改善箇所説明図

運転者席内部詳細

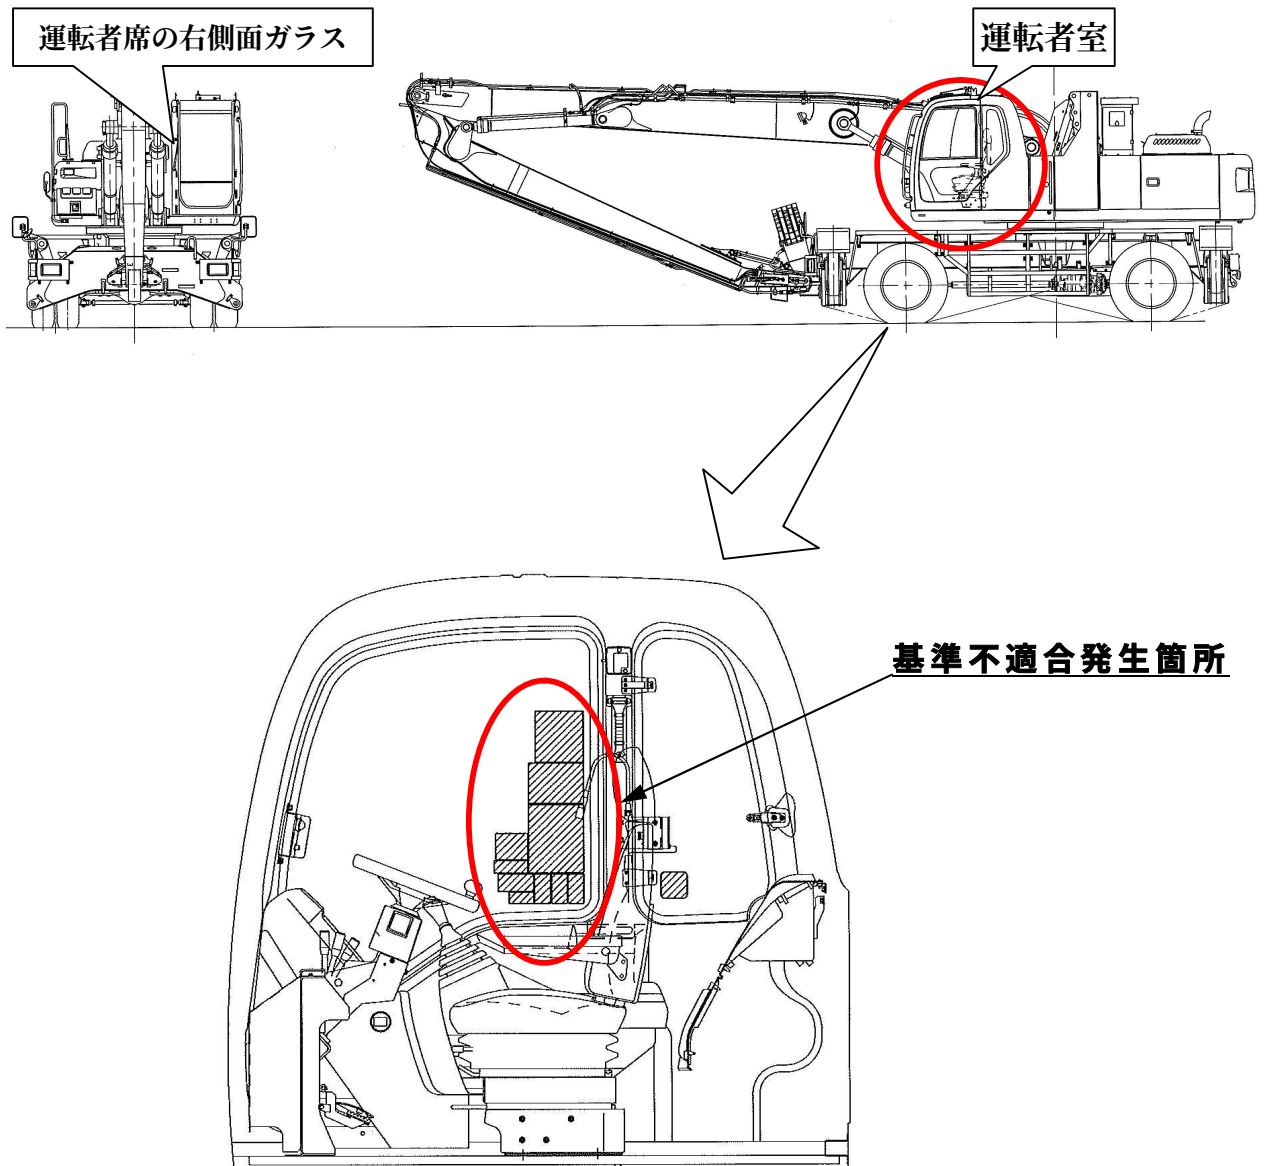
前面ガラス又は側面ガラスに銘板（注意銘板等）を貼付したため道路運送車両の保安基準に適合していない。

全車両、当該銘板を剥がし保安基準に適合する位置に貼り直す。

識別：外観上、銘板の有無にて容易に識別が可能のため、特別な識別の追加は行わない。
